Reg. č.: VZ-0085/00066001/2023
Vyřizuje: Bc. Josef Tesař

Vysvětlení zadávací dokumentace č. 1 - 6 k veřejné zakázce „Propojení průmyslové zóny Plazy s MÚK Kosmonosy - prodloužení silnice III/0164“

Výkres D.1. PUDORYS kde je zřejmá délka říms 18,321 + 20,096

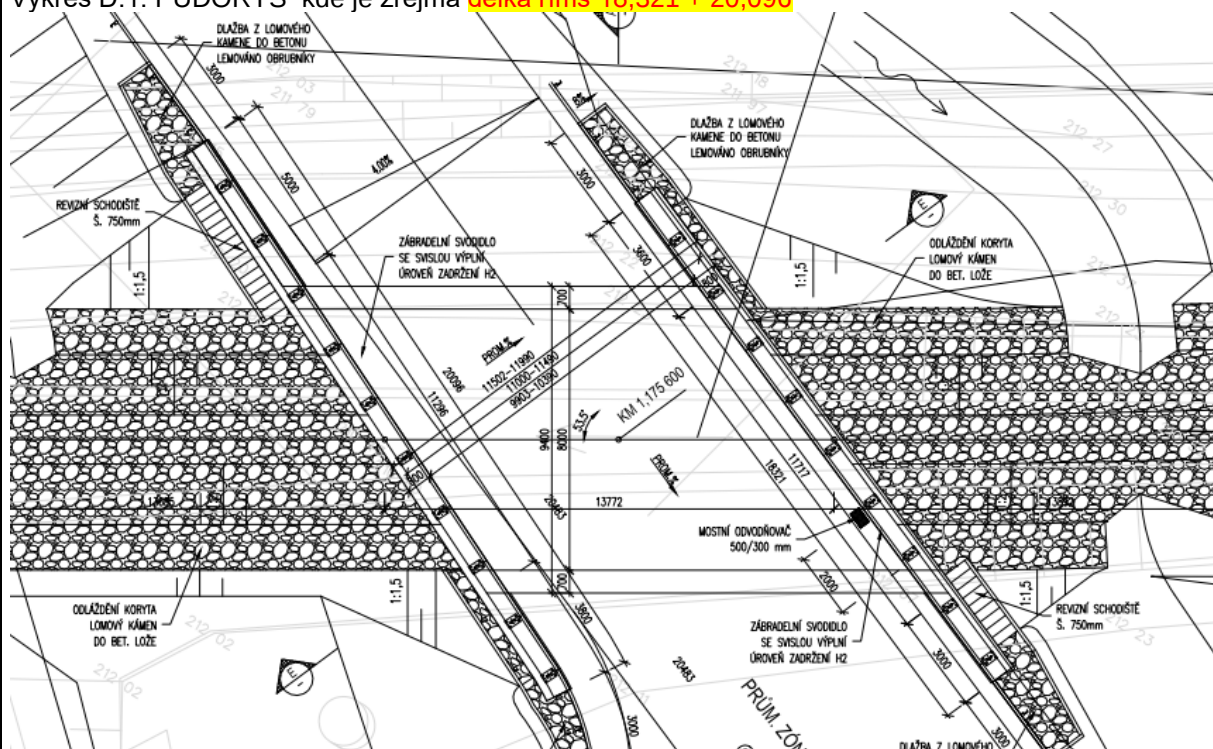
Dle našeho názoru je uveden chybný výpočet objemu – kubatury říms

Z výkresové dokumentace jsou zřejmé rozměry říms

Vysvětlení ZD:

Kubatura v soupisu prací je chybně vypočítána, konkrétně plocha římsy v řezu, správný výpočet: $(20,48 + 18,32) * 0,332 = 12,882 \text{ m}^3$. Dojde tedy ke změně Soupisu prací, aktuální znění je přiloženo.

Výkres D.1. PŘÍČNÉ ŘEZY kde je zřejmá plocha říms přibližně cca

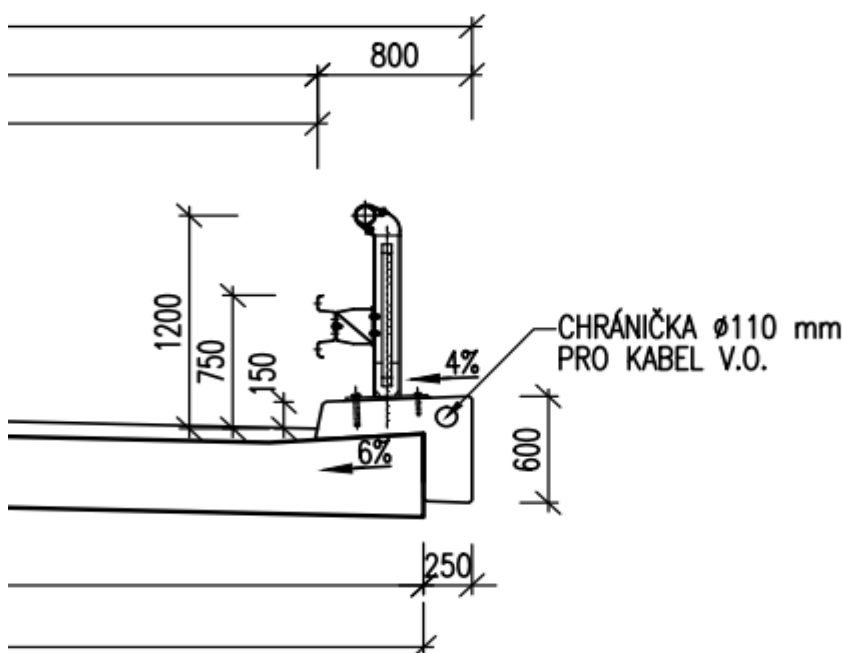
Z výkresové dokumentace jsou zřejmé rozměry říms – jejich plochy

$$0,8*0,15 + (0,6-0,15)*0,25 = 0,12 + 0,1125 = 0,2325 \text{ m}^2$$

Objem - kubatura říms by měla být dle našeho přibližného výpočtu cca

$$18,321*0,2325 + 20,096*0,2325 = 8,93\text{m}^3$$

Dotaz zní: Uvede toto zadavatel do souladu?
